Parcours rue de la liberté
(04/2019)

RUE DE LA LIBERTE

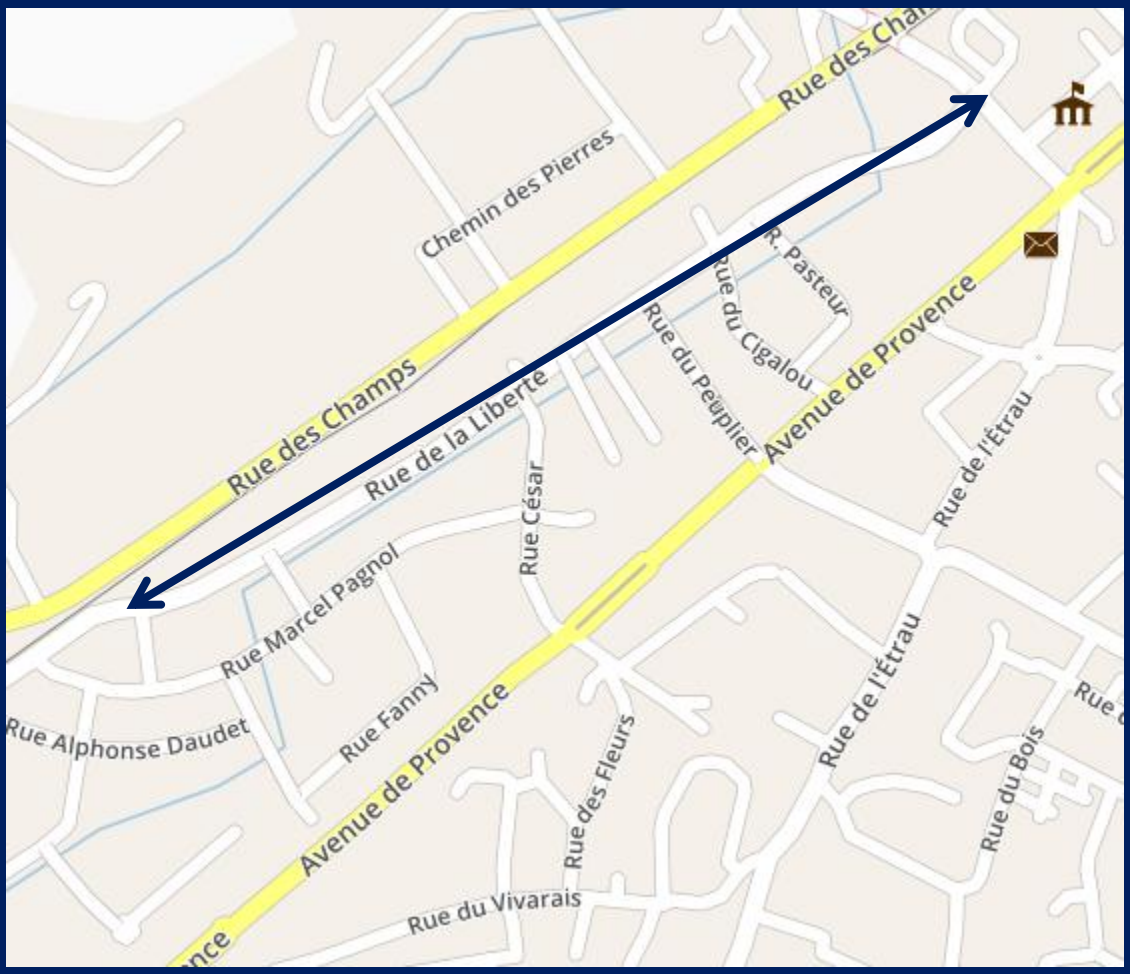
Travarsée piétonne Chemin Bel Air correct, abaissements de trottoir un peu élevés.

Traversée piétonne rue de la liberté en face de l'espace Liberté correct.

Ces potelets le long du trottoir sécurisent

Largeur et revêtement correct. Les potelets couleur macadam devrait avoir une couleur contrastante

Début du tronçon rénové de la rue de la Liberté. Abaissement très bons , bandes podotactiles.

Largeur de trottoir et macadam très confortable.

Traversée rue Pasteur, la pente un peu abrupt, avec l’inertie d’un fauteuil électrique, entraîne la PMR sur la route et pas de visibilité avec le buisson donc il faut bien anticiper. Abaissements très bons et bandes podotactiles.

Croisement rue du Cigalou, zone piétonne en damier et potelets blanchi en tête pour protéger. Traversées des voiries de plein pied. Très pratique et confortable.

Traversée piétonne impeccable.

De ce côté largeur et macadam très confortable. La végétation déborde un peu… La couleur des bordures très contrastée délimite clairement la limite du trottoir

A cette hauteur (après le n°322) le macadam est ancien mais largeur et qualité très confortable.

Végétation un peu débordante.

Croisement en damier, très confortable. Ces vieux potelets devraient être repeints d'une couleur plus contrastée , surtout pour les périodes nocturnes.

De même ici. Potelets sécurisants.

Venues de tout horizon nos fidèles amies les poubelles sont de retour, le trottoir ici est large donc ça passe mais tout juste.

Traverser piétonne à emprunter obligatoirement car le trottoir s’arrête 10m plus loin. Traversée très confortable.

Trottoir large et confortable. Dommage que la piste cyclable ne soit pas délimitée par un trait continu.

Traversée Allé Marius en zone damier très confortable. Les potelets gris claires ne ressortent pas, des malvoyants ne peuvent les voir.

Fin de la zone damier le trottoir s’arrête. Il faut traverser sur la droite mais l’abaissement de trottoir à cet endroit est élevé et secoue pas mal.

A hauteur du n°50 les abaissements secouent un peu.

Traversée piétonne très bien. Potelets gris claire contraste peu avec le macadam de la même teinte.

Ici les potelets gris clair ressortent peu. La signalétique pour personne malvoyante s »est estompée.

A cette traversée n°35 piétonne les abaissements secouent.

La végétation déborde !!! Pas pratique.

Traversée piétonne avec des abaissements qui secouent pas mal et peu visibilité sur la droite.

Ici des potelets idéalement faits qui ressortent bien avec les têtes blanchies.

Les potelets gris peu visibles
en arrivant à l'espace Liberté.
